Formular de evaluare a condițiilor de accesibilitate a clădirilor publice

Categorii	Indicatori	Date colectate
Localitate, raion:	Chisinau (Chisinau)	
Adresa, strada, nr.:	str. Alexandru Mateevici, nr.21	
Instituția:	BESV 1/123, Centrul de creație a copiilor "Floarea Soarelui", or.Chisinau	
Tipul instituției:	Instituție educațională	
Latitudinea:	47.013911 ,	
Longitudinea:	28.82738

Fig. IV.18 Parcare pe o direcție perpendiculară față de carosabil

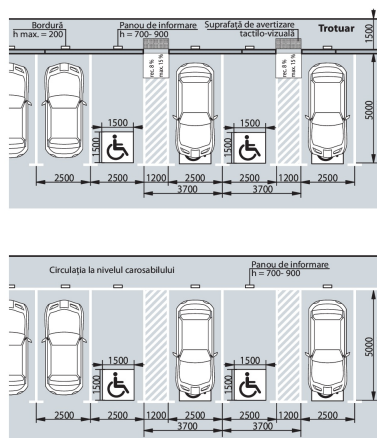
Parcare obișnuită:	Nu , nici nu există loc unde poate fi amenajată parcare
Locuri de parcare amenajate pentru persoanele cu dizabilități:	Nu

Fig. V.32.b Rampă de acces paralelă cu intrare în clădire

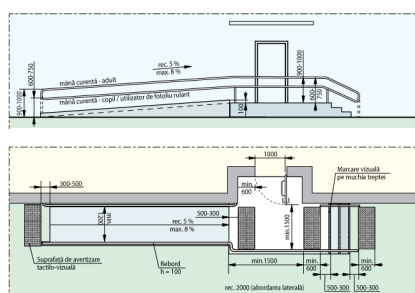
Intrarea în clădire este la nivelul solului:	Nu
Dacă este folosită o intrare alternativă, există indicatoare care arată direcția către aceasta:	Nu
La intrare sunt trepte:	Da, 1 trepte , Înălțime totală a treptelor/scărilor (cm)12 cm
La intrarea în clădire este instalată o platformă de ridicare (verticală sau înclinată):	Nu
Ușa se deschide în interior sau exterior:	Exterior
Dimensiunile pragului/spațiului din fața ușii de intrare în clădire:	150 cm x 170 cm
Dacă există trepte, sunt semnalate treptele cu elemente contrastante și/sau tactile:	Nu Standard: prima și ultima treaptă trebuie semnalate în culori contrastante
Există rampă de acces:	Nu
Nu există rampă, dar sunt șine metalice:	Nu

Fig. V.24. – Exemplu de conformare a suprafețelor vitrate în cadrul foii de ușă și realizarea contrastului vizual, atunci când ușa și suprafețele adiacente sunt vitrate

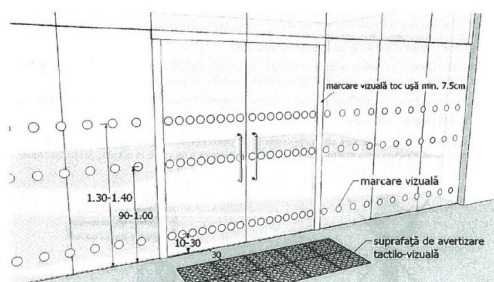
Categorii	Indicatori	Date colectate
	Prag ușă de intrare:	Prag exterior și interior cu înălțimile: 2 + 2 cm Standard: pragul trebuie să fie de maxim 2 cm
	Uși în interior:	Lățimea: 85 cm , 85 cm
	Praguri de la ușile de interior:	Prag 1 cu înălțimea: 2 cm Standard: pragul trebuie să fie de maxim 2 cm Prag 2 cu înălțimea: 2 cm Standard: pragul trebuie să fie de maxim 2 cm
	Ușile de la intrare și din interiorul clădirii sunt dotate/marcate corespunzător cu semne contrastante:	Nu Standard: este o diferență de culoare contrastantă (culori închise / culori deschise) între perete și podea

Fig. V.1 Buzunare la coridoare /p.47/

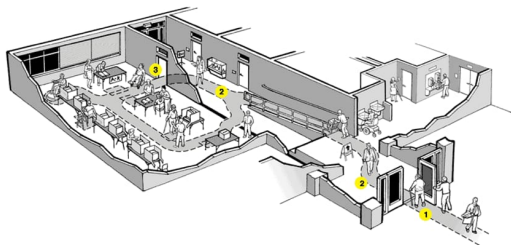
Coridoare:	Da
Lățimea coridorului (în cel mai îngust loc) este peste 150 cm?	Da
Trepte:	Da , 3 trepte , înălțimea:12 cm
Dacă sunt trepte, este o rampă interioară:	Nu
Dacă există trepte, sunt semnalate treptele cu elemente contrastante și/sau tactile:	Nu Standard: prima și ultima treaptă trebuie semnalate în culori contrastante
Pardoseala/podeaua în coridor este suprafață accesibilă:	Nu , are scari, radiatoare
Suprafață alunecoasă:	Da
Bariere/obstacole:	Nu
Culori contrastante (este o diferență de culoare contrastantă (culori închise / culori deschise) între perete și podea):	Da
Iluminare bună (lumină de zi și lumină artificială) pe hol și pe culoarele principale:	Da

Fig. V.42.a Amenajarea unei cabine WC adaptate - tip A

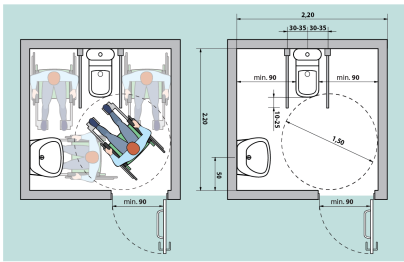
Grup sanitar în exterior:	Da
Grup sanitar în interior:	Nu
